MONDOMOTOR

CUV CARRY 300 => SOSTITUZIONE COLLETTORE ASPIRAZIONE cod. 26743

DI COLLETTORI cod. 26743 NE SONO STATI PRODOTTI 2 TIPI
(FOTO A)

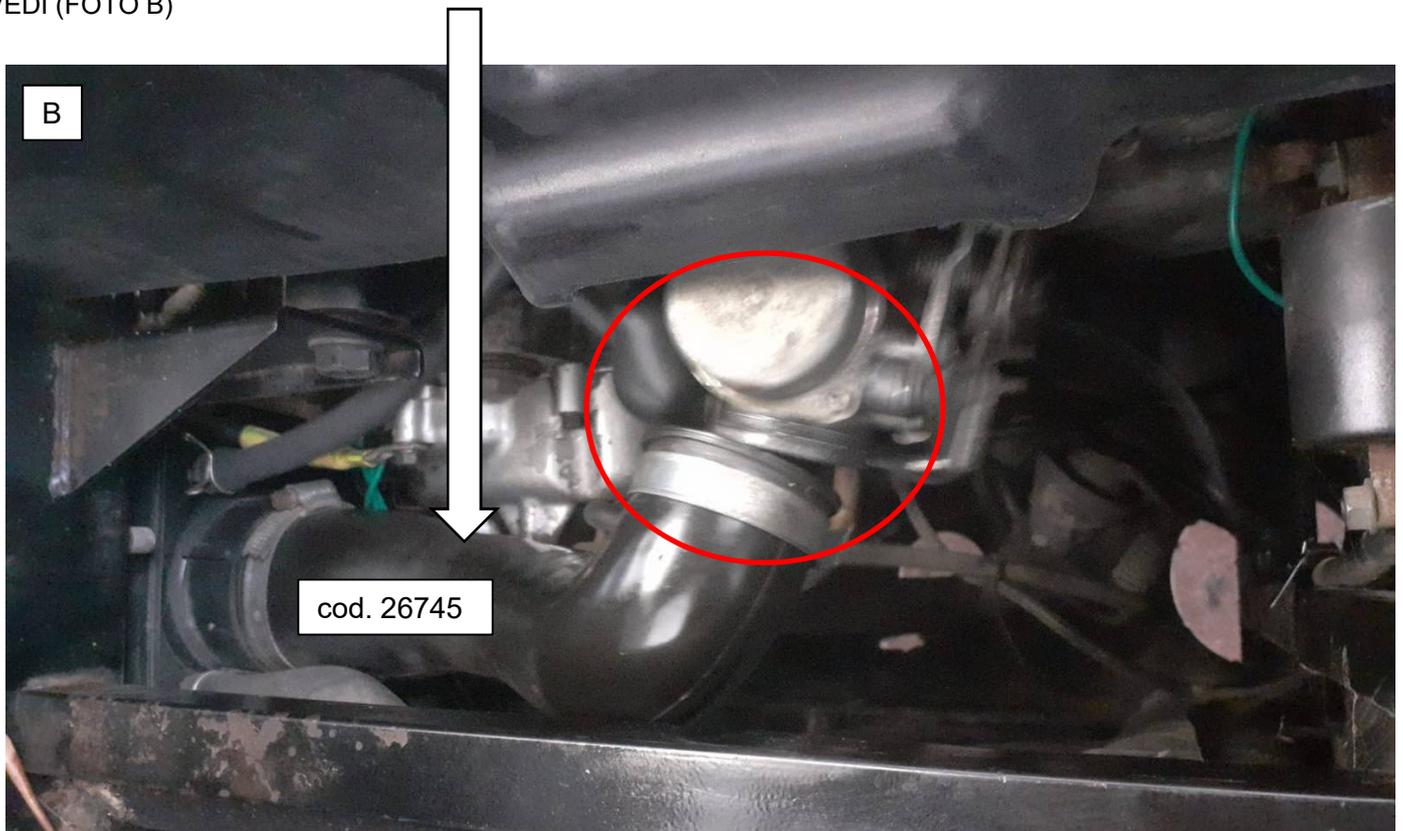
IL VECCHIO TIPO HA UNA INCLINAZIONE TRA I 2 PIANI
DI CIRCA 75° , ED HA UN SOLO TUBINO DI DERIVAZIONE
SULLA CURVA

IL NUOVO TIPO HA UNA INCLINAZIONE TRA
I DUE PIANI DI CIRCA 90° , ED HA 2 TUBINI DI DERIVAZIONE
SULLA CURVA

* IL VECCHIO TIPO E' FUORI PRODUZIONE DA ANNI E NON PIU' REPERIBILE

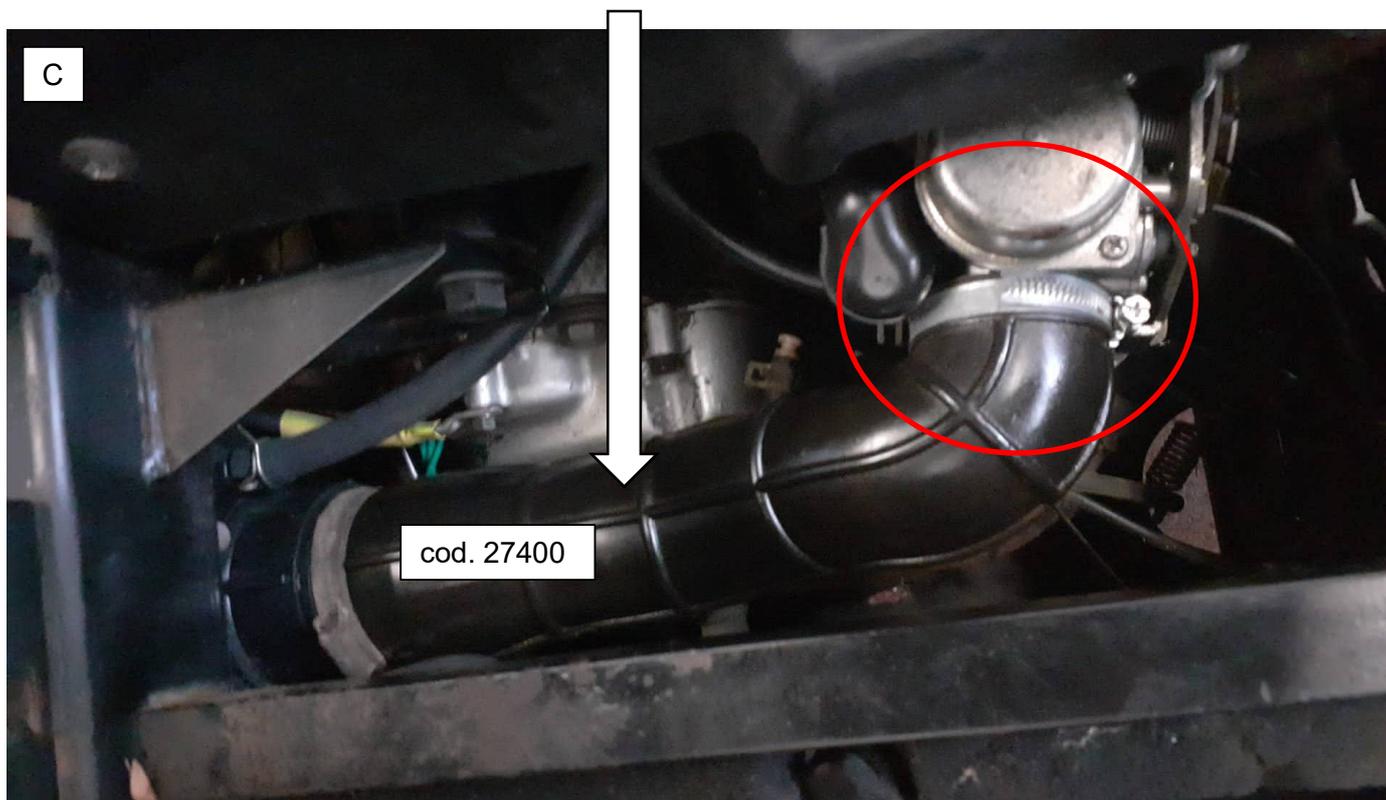
SE SUL VOSTRO VEICOLO FOSSE MONTATO IL VECCHIO TIPO, SOSTITUENDOLO CON IL NUOVO, **POTREBBE SUCCEDERE (NON E' DETTO)** CHE IL COLLETTORE TRA CARBURATORE E CASSA FILTRO NON ARRIVI A COLLEGARLI PERFETTAMENTE
VEDI (FOTO B)

SE IL VECCHIO COLLETTORE TRA CARBURATORE E CASSA FILTRO (cod. 26745 della foto B) NON ARRIVA A FARE COMBACIARE GLI IMBOCCHI , SARA' NECESSARIO SOSTITUIRLO , CON IL MODELLO AGGIORNATO **cod . 27400** (FOTO C)
